島根原子力発電所 2 号炉 審査資料	
資料番号	EP-050 改 47(説 40)
提出年月日	令和 2 年 6 月 4 日

# 島根原子力発電所 2 号炉 地震による損傷の防止

[上位クラス施設への下位クラス施設の波及的影響]

(コメント回答)

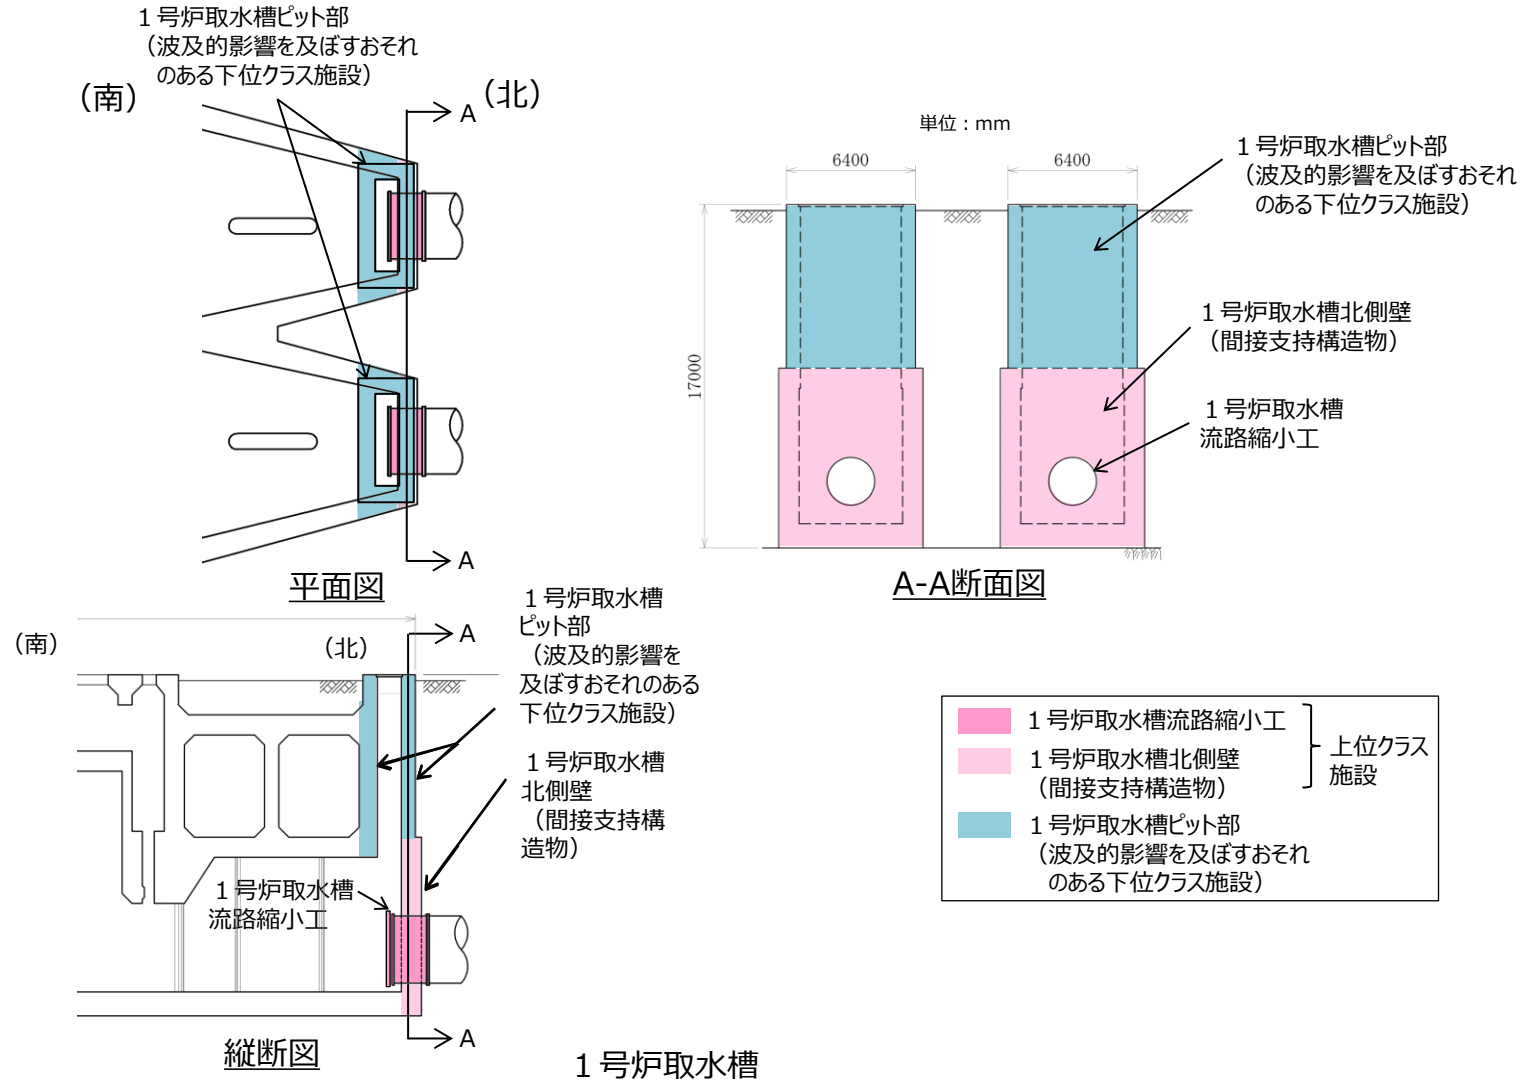
- 1号炉取水槽の流路縮小工, 2号炉取水槽及びタービン建物の津波流入防止対策(インターロックによる閉止弁等)に対する波及的影響について, 波及的影響を及ぼす可能性がある下位クラス施設とその構成部位の範囲を明確にした上で, 評価方針を説明すること。

下位クラス施設の損傷及び落下を想定し、離隔距離が十分でなく、上位クラス施設の直上に設置されている1号炉取水槽ピット部を下位クラス施設部位として抽出する。1号炉取水槽ピット部の位置を以下に示す。

上位クラス施設及び上位クラス施設周辺建物 配置図 (発電所全体)

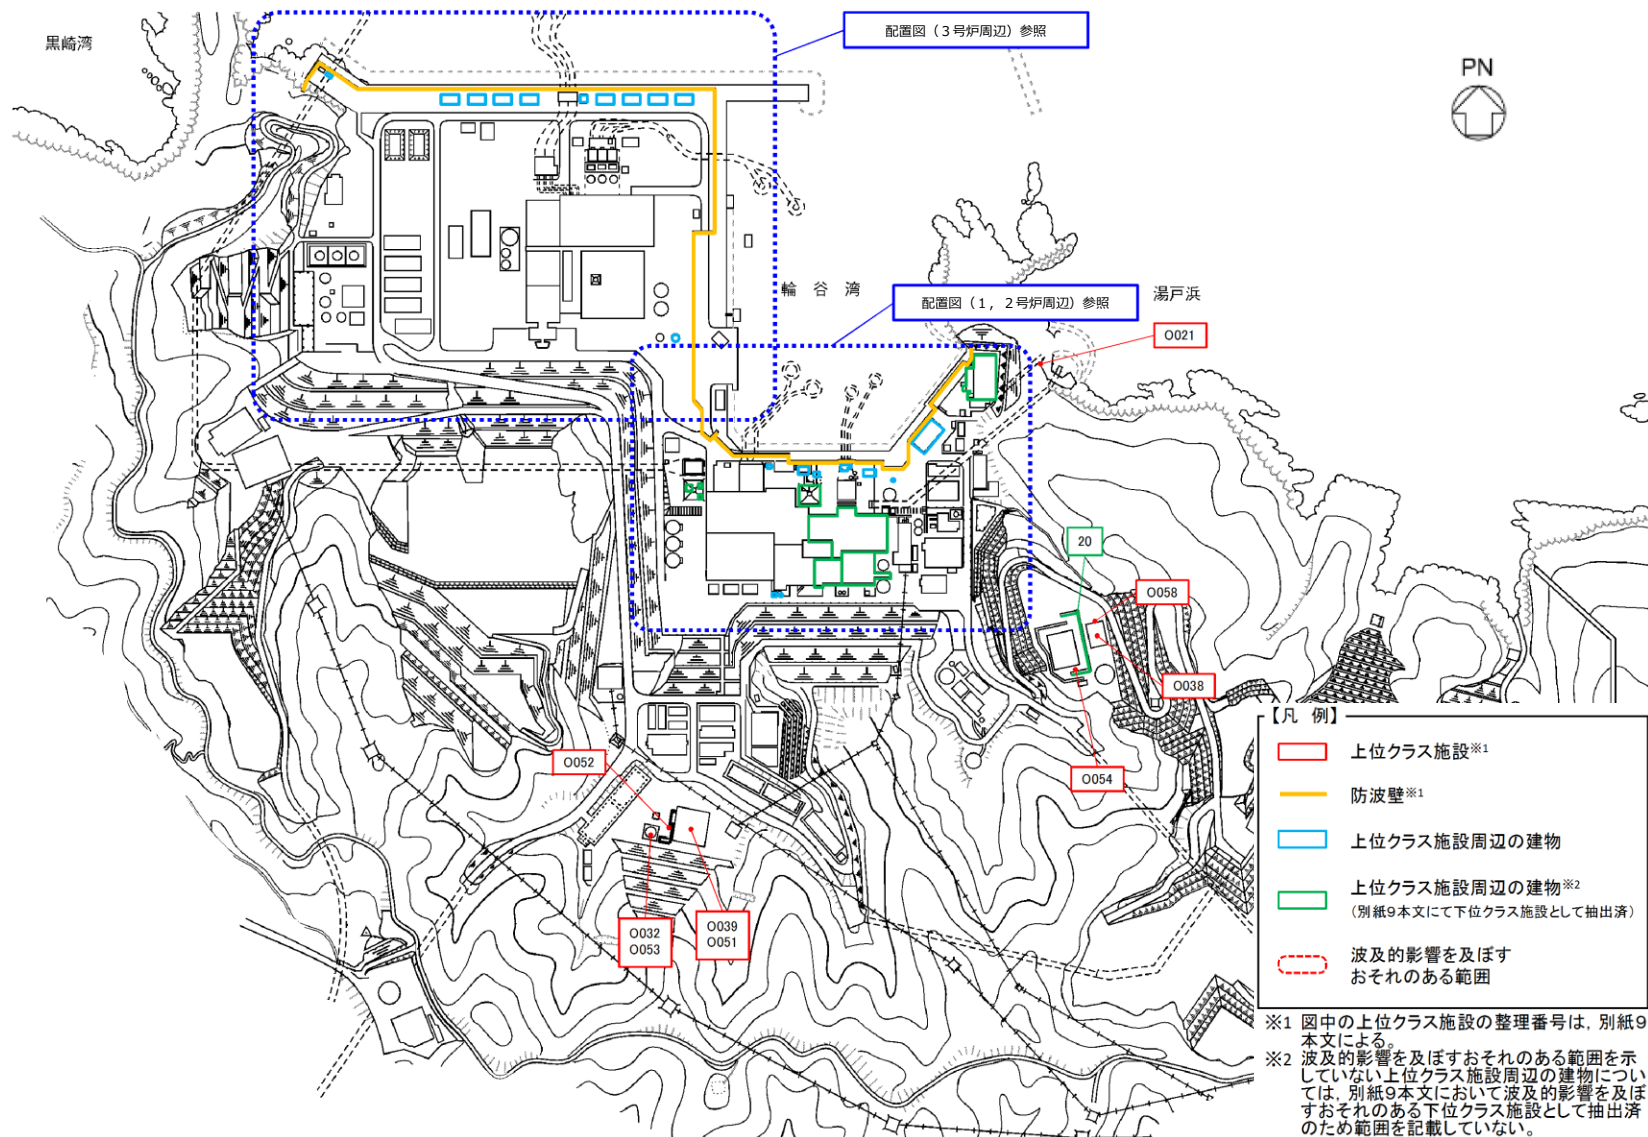
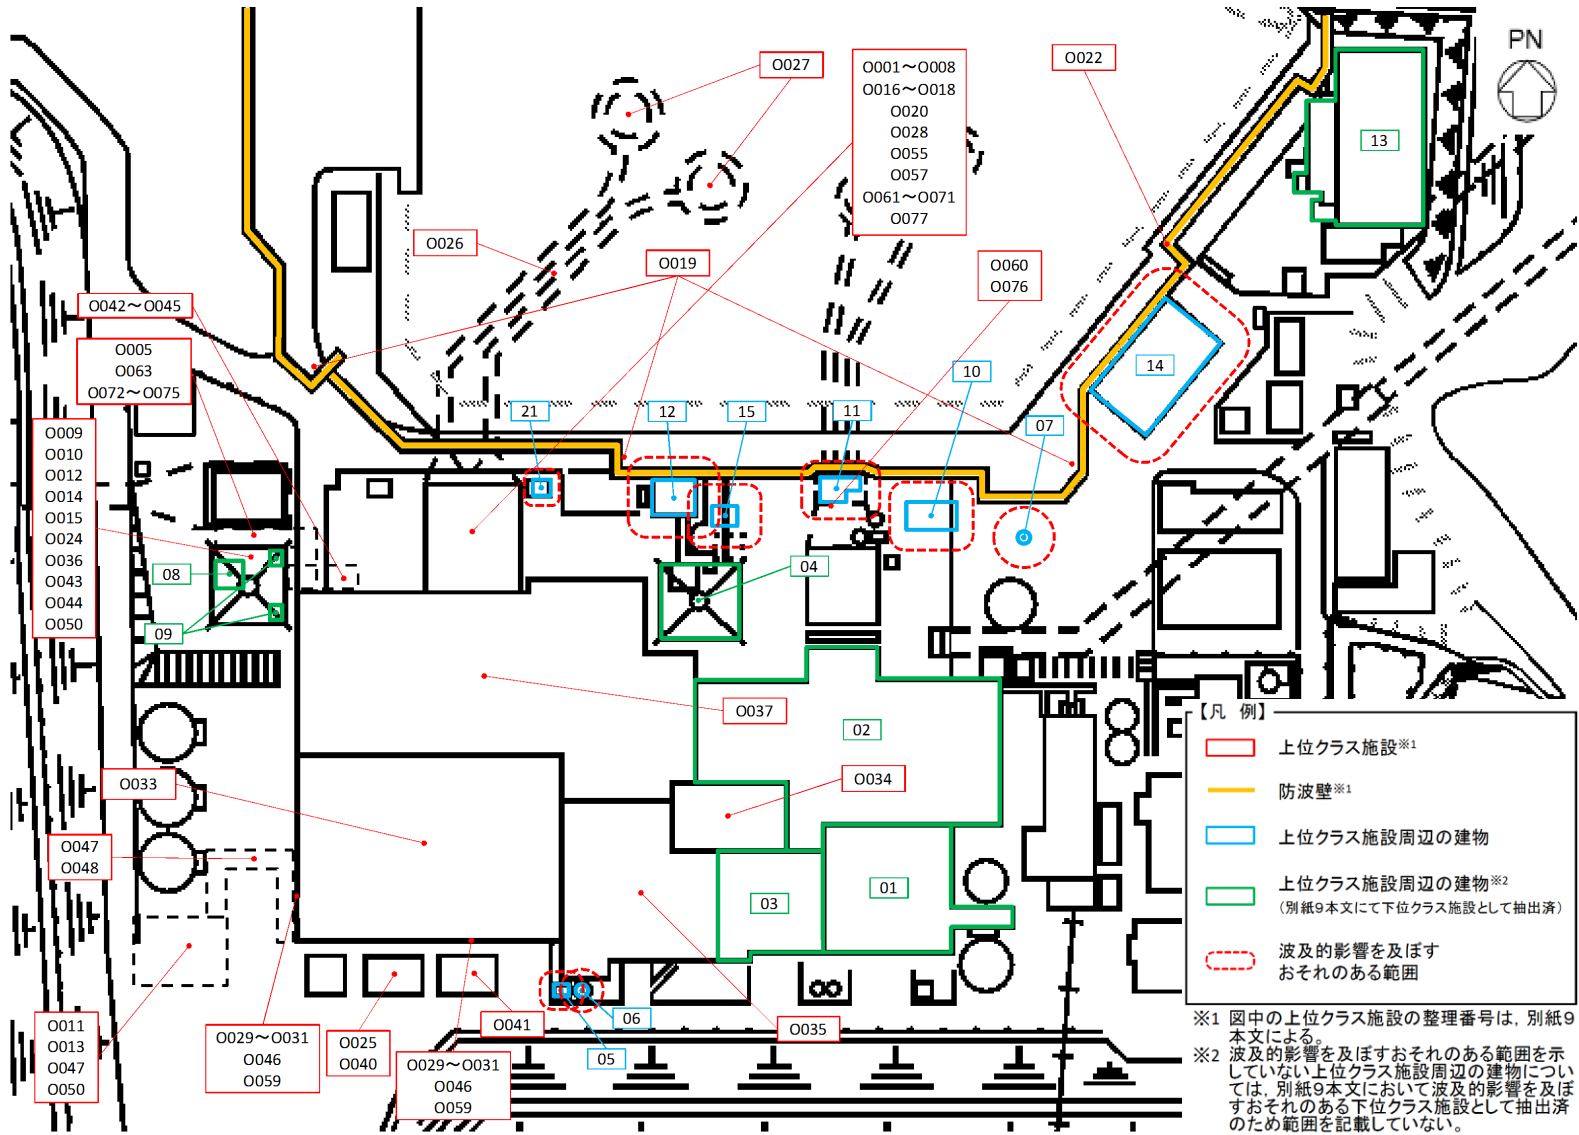
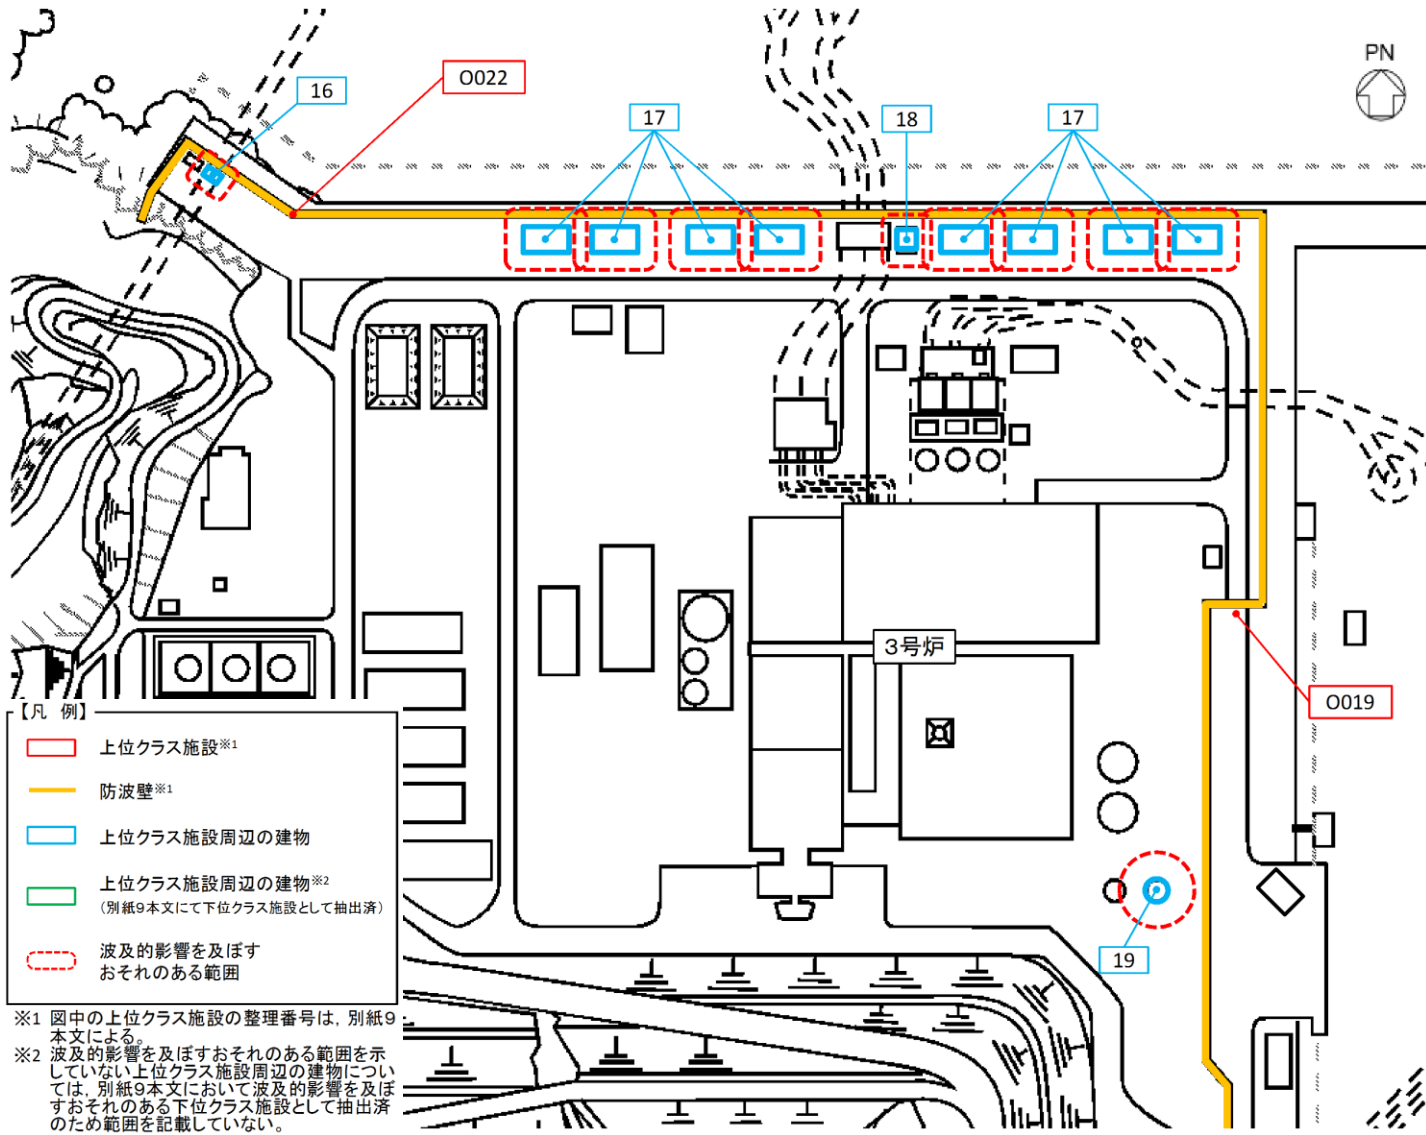
- 小規模建物を含めた上位クラス施設の周辺建物について、建物の種類と位置を網羅的に示した上で、各建物の波及的影響の範囲を示し、波及的影響の有無が分かるように説明すること。

- 小規模建物を含めた上位クラス施設の周辺建物について、建物の種類と位置を網羅的に示した上で、各建物の波及的影響を及ぼすおそれのある範囲を示し、波及的影響の有無を整理した。
- 小規模建物を含めた上位クラス施設周辺の建物の配置図をP34～36に示す。対象建物の抽出にあたっては、上位クラス施設との離隔距離が建物高さと同程度以下の建物を上位クラス施設周辺の建物として網羅的に抽出し、各建物位置及び波及的影響を及ぼすおそれのある範囲（建物高さに応じた倒壊範囲）を示した。
- 小規模建物を含めた上位クラス施設周辺の建物の波及的影響有無の整理結果をP37～39に示す。

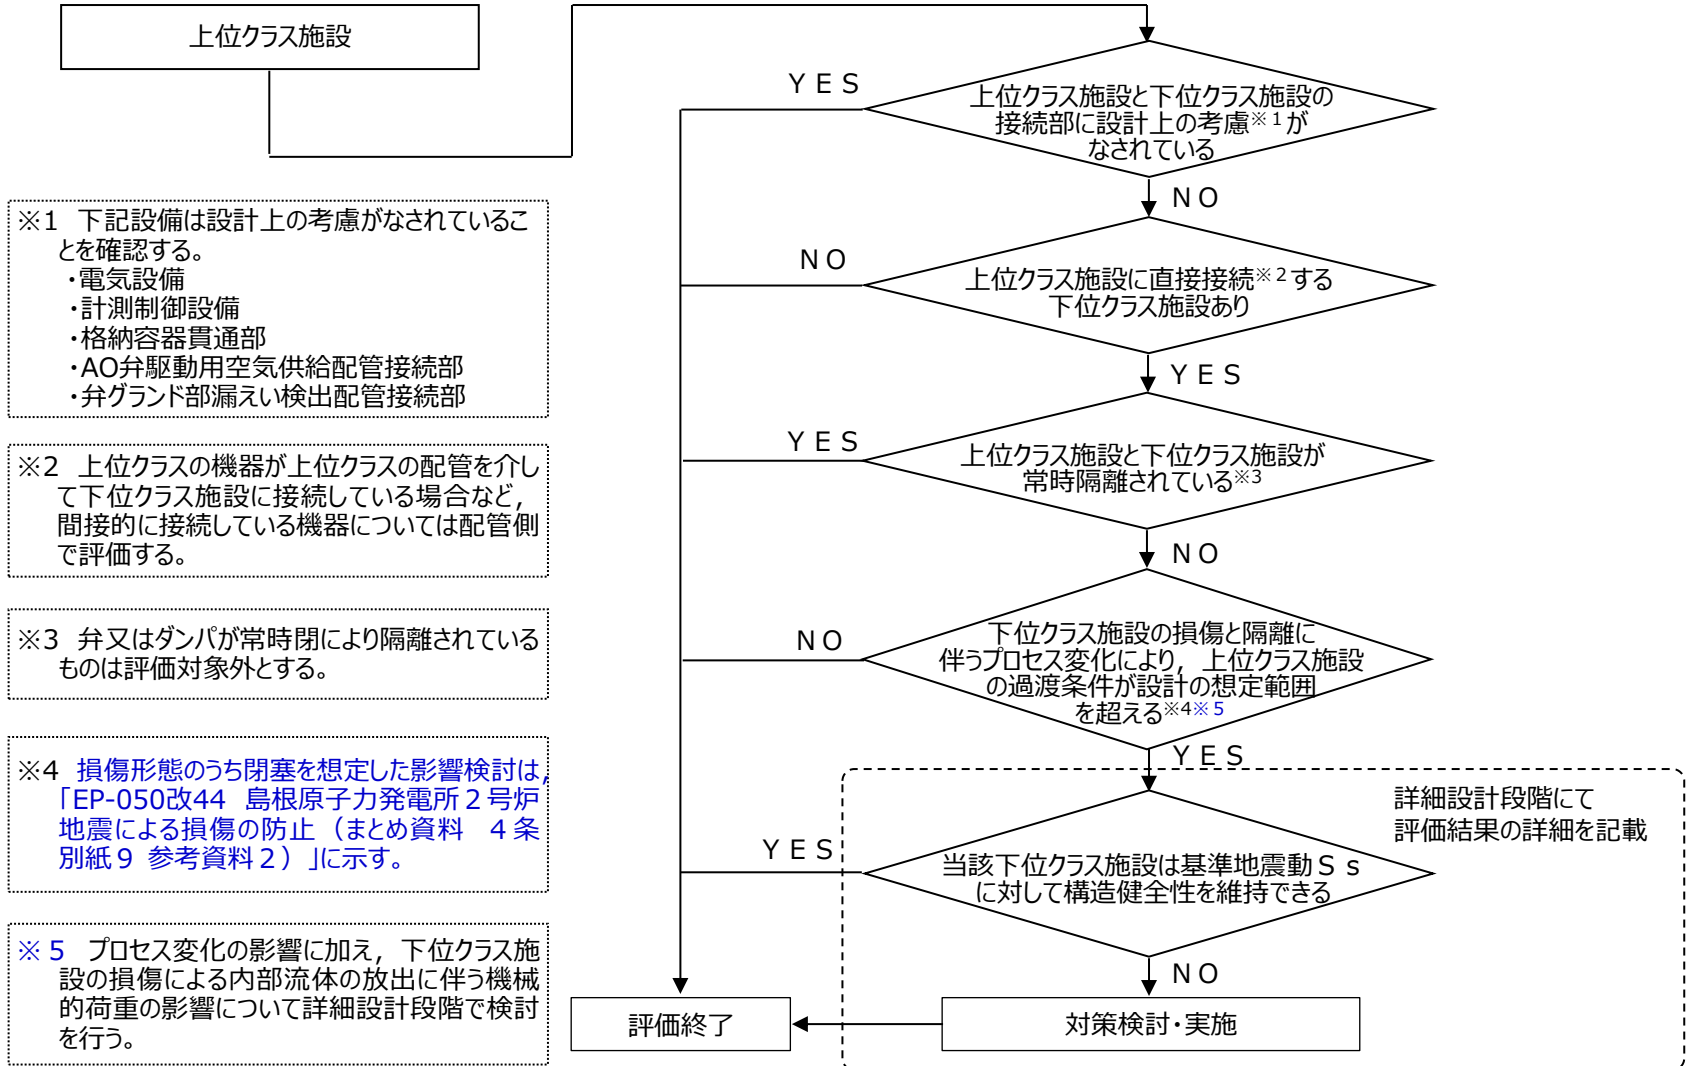
- 接続部の損傷（閉塞）による影響検討について、「上位クラス施設と接続する下位クラス施設の抽出及び評価フロー」との関係が分かるよう説明すること。

- 接続部の影響検討は、損傷（閉塞）を含め、「上位クラス施設と接続する下位クラス施設の抽出及び評価フロー」に基づき実施する。その内容については、EP-050改44 島根原子力発電所2号炉 地震による損傷の防止（まとめ資料 4条 別紙9 参考資料2）へ記載していることから、これをフローへ追記して明確にする。

下図のフローに従い、上位クラス施設と接続する下位クラス施設を抽出し、波及的影響を検討する。

口径，板厚と曲げ応力の関係  
(両端単純支持条件の配管)

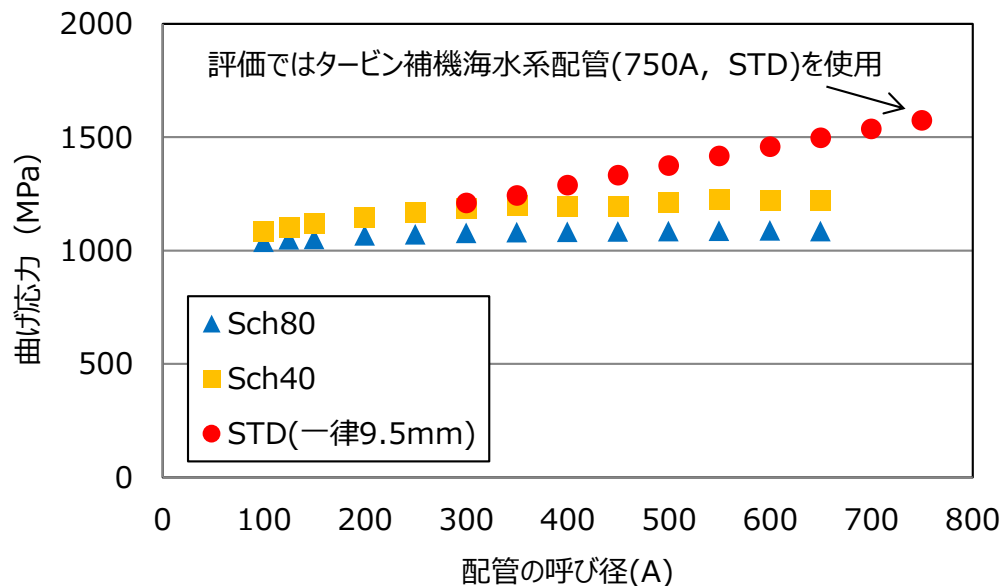
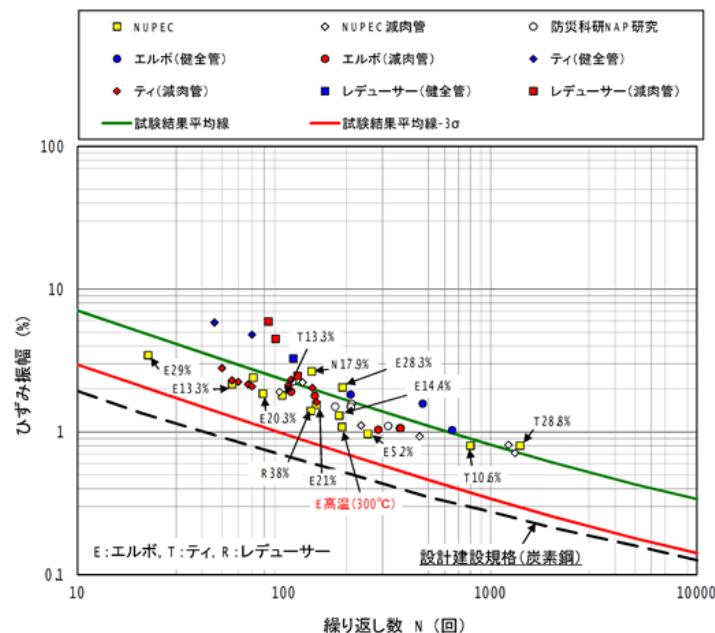
- 上位クラス配管径の  $1 / 4$  以下の小口径配管を波及的影響のある下位クラス配管の抽出対象から除外する方針について、既往知見や地震被災事例を踏まえて想定した損傷形態及び自由落下・衝突による影響を評価した数値解析に含まれる保守性を明確にし、さらに高エネルギー配管等の配管種別に応じた損傷形態及び落下形態も踏まえて、配管径のみによる除外の判断基準に含まれる保守性を説明すること。

- 加速度応答スペクトルのピーク周期と一次固有周期が一致する配管長さの配管に対し、両端単純支持条件の梁の公式で、入力地震力に対応した等分布荷重による曲げ応力を算出した。その結果、薄肉大口径の配管ほど発生応力が大きくなる傾向であることから、タービン補機海水系配管（750A,STD）を評価対象とした。
- 評価に用いた設計疲労曲線は、ひずみ範囲に対して2倍以上の十分な余裕を有している。

大物搬入口の耐震対策工事概要

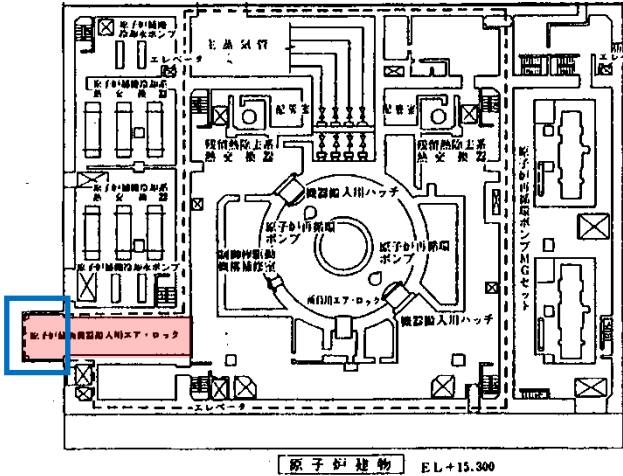
○原子炉建物の大物搬入口について、耐震対策工事を行う方針に至った検討過程を示すとともに、当該工事が原子炉建物の機能や被ばく評価等へ与える影響を明確にした上で当該工事の妥当性を説明すること。

- 原子炉建物の大物搬入口については、基準地震動  $S_s$  の増大に伴い、構成する部位の一部（原子炉建物外壁から張り出した躯体部分）が、その要求機能を満足するための耐震条件（許容限界）の目安値を超える見込みである。下表に耐震評価の概算を示す。
- 下表の結果より、耐震補強が必要であるが、大物搬入口の耐震補強（原子炉建物外壁から張り出した躯体部分）は地下構造物との干渉や施工スペースが狭隘であることから施工上困難である。

- 以上のことから、原子炉建物の大物搬入口については、その要求機能を満足するために、原子炉建物外壁から張り出した上部躯体を撤去し、外扉を新設する等の耐震対策工事を実施することにした。工事概要を右図に示す。

## 添付資料 下位クラス施設の検討結果 ガスタービン発電機用電路について

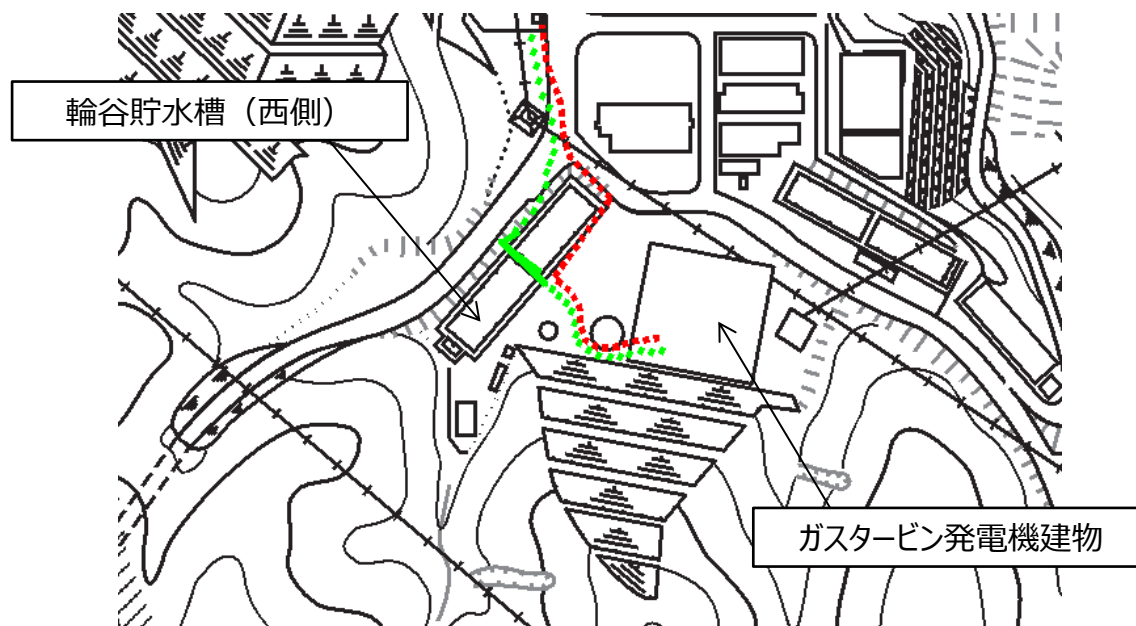
輪谷貯水槽（西側）：上位クラス施設であるガスタービン発電機用電路を埋設する方針としたため、波及的影響を及ぼすおそれのある下位クラス施設から削除。ガスタービン発電機用電路の変更内容について、次頁に詳細を示す。

ガスタービン発電機用の電路については、当初設計では一部の電路を地上へ敷設していたが、全ての電路を地中へ埋設する設計に変更する。

変更前	輪谷貯水槽（西側）の間に電路を地上敷設し、それ以外の電路は地中へ埋設していた。	<ul style="list-style-type: none"> <li>— : ガスタービン発電機用電路（地中埋設部）</li> <li>⋯ : ガスタービン発電機用電路（地上敷設部）</li> </ul>
変更後	輪谷貯水槽（西側）の間に地上敷設していた電路について、輪谷貯水槽（西側）の北側を迂回させる経路へ変更し、全ての電路を地中へ埋設する。	<ul style="list-style-type: none"> <li>⋯ : ガスタービン発電機用電路（地中埋設部）</li> </ul>
